PC21AF石英机芯
把孔中心位

型号	G2087	设计	制图	审核 开发部	核准	视图
名称	装配图		刘培	2012.07.14		
材料			2012-06-05	宋检望		
绘图单位: mm		第 1 页, 共 1 页	比例: 2.5: 1			
普通公差: ±0.05		BAO JIE ELECTRONICS (SHEN ZHEN) LIMITED 宝捷时计电子 (深圳) 有限公司

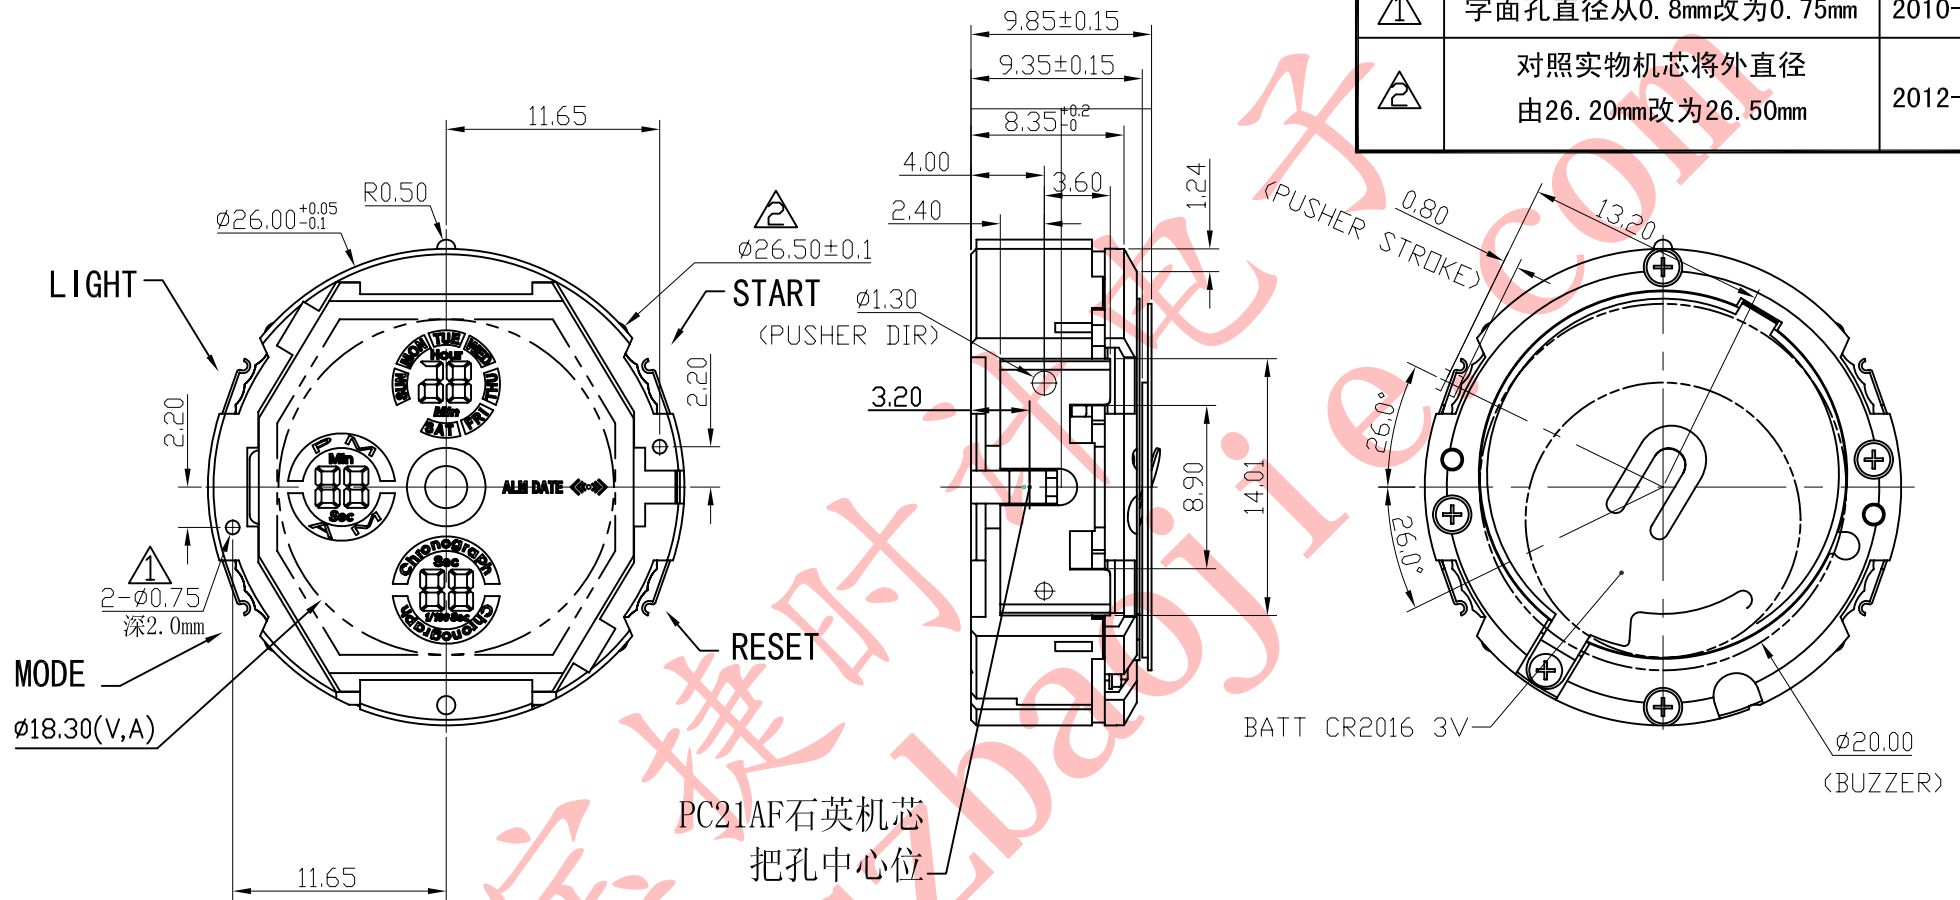
修订		版本	C
项目	描述	日期	
△1	字面孔直径从0.8mm改为0.75mm	2010-12-06	
△2	对照实物机芯将外直径由26.20mm改为26.50mm	2012-06-05
